Informe Consolidado de Solicitud de Aclaraciones, Rectificaciones y/o Ampliaciones al Estudio de Impacto Ambiental del Proyecto “Parque Eólico Tulipanes”

Nombre del Titular : Parque Eólico Tulipanes SpA
Nombre del Representante Legal : Ricardo Rodolfo Busch Lothholz
Dirección : Av. El Golf 150

El presente Informe Consolidado de Solicitud de Aclaraciones, Rectificaciones o Ampliaciones al Estudio de Impacto Ambiental del proyecto “Parque Eólico Tulipanes”, contiene las observaciones generadas en virtud de la revisión del Estudio de Impacto Ambiental.

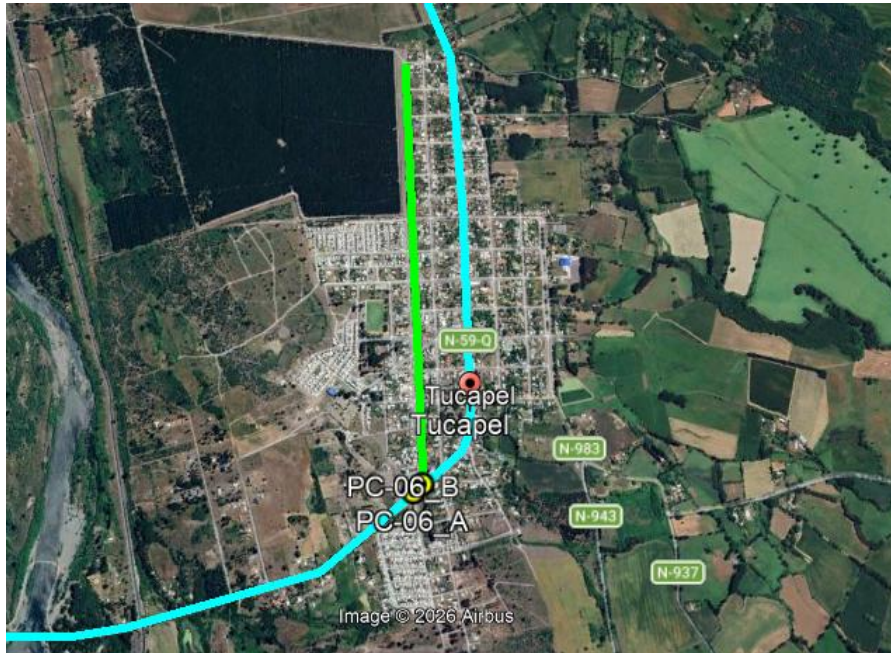
- 1.41 Respecto de las rutas a utilizar, se solicita al Titular aclarar la razón de que el transporte comience en la comuna de Cabrero, dado que en la Tabla 31 Flujos Vehiculares del Proyecto – Fase de Construcción señala que en varias de sus filas que el origen sería el puerto de Lirquén. En base a lo anterior, se solicita corregir el área de influencia del transporte, incluyendo las rutas entre el Puerto Lirquén y el proyecto.
- 1.42 Se solicita complementar la información presentada en el numeral 6.5.8 Transporte y Flujo Vehicular Fase de Construcción, incorporando en un archivo extensión kmz los tramos de las rutas de la región de Ñuble relacionados con el proyecto. Además, en caso que corresponda,

se solicita incluir en dicho archivo las instalaciones asociadas al transporte de materiales, insumos o equipos.

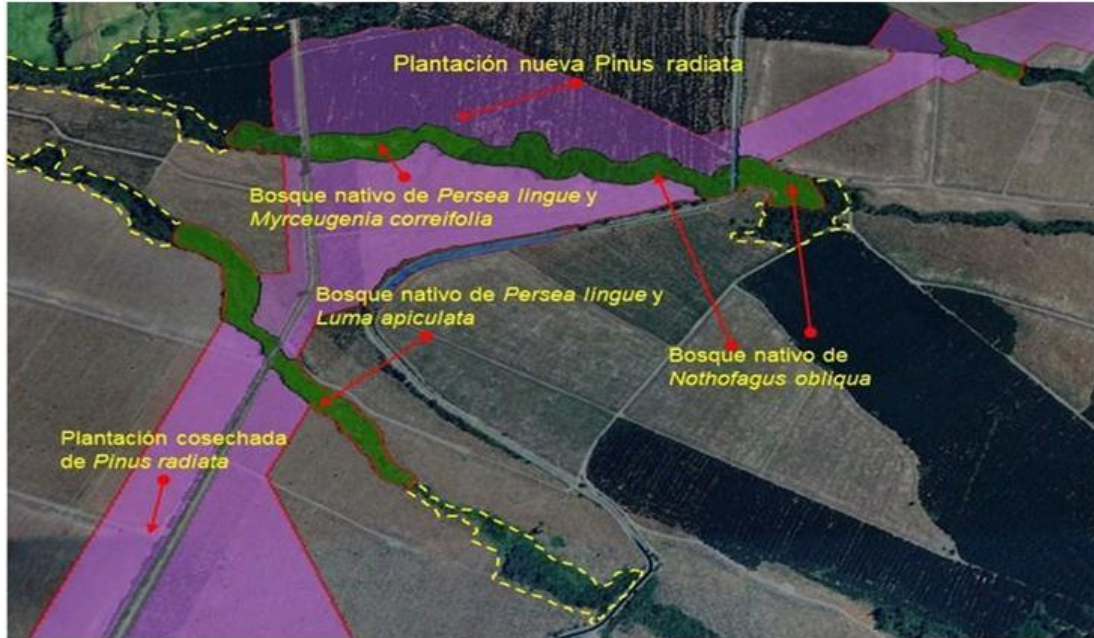
- 2.10.1 El titular define un AI para el componente Flora y Vegetación estableciendo un buffer, que varía según los límites naturales, con la finalidad de asegurar la representatividad de la flora y vegetación. Al respecto, se solicita entregar los antecedentes técnicos-científicos, que expliquen y fundamenten la delimitación espacial, que sustenten la distancia del buffer para el caso de las formaciones vegetacionales de bosque nativo y plantación.

- 2.10.2 Por otro lado, el titular menciona que el “buffer varía según los límites naturales de las formaciones naturales”, pero hay sectores donde este criterio de continuidad vegetacional no fue considerado, tal como se muestra en la Figura 1. Sectores donde el Área de Influencia (Línea continua color rojo) debe extenderse desde el punto o área de ubicación de las partes, obras y acciones del proyecto o actividad que generan el impacto, hasta el extremo geográfico donde ya no es posible detectar la alteración (Línea segmentada de color amarillo).. Por lo tanto, se solicita al titular aclarar o rectificar los límites de las formaciones identificadas en el área de influencia.

Figura 2

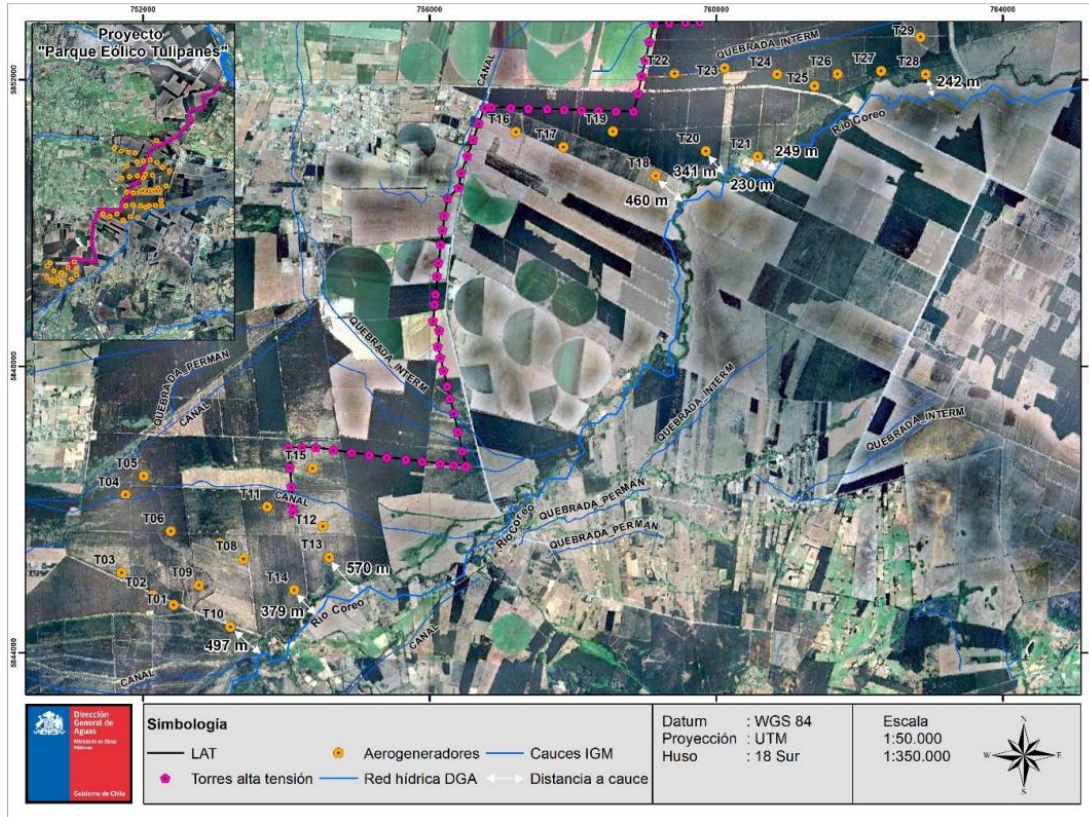
fueron incluidos en la evaluación presentada. En este contexto, se requiere actualizar la línea base hidrológica, justificando de manera explícita la inclusión o exclusión de cada uno de los cauces identificados en el área de influencia del proyecto.
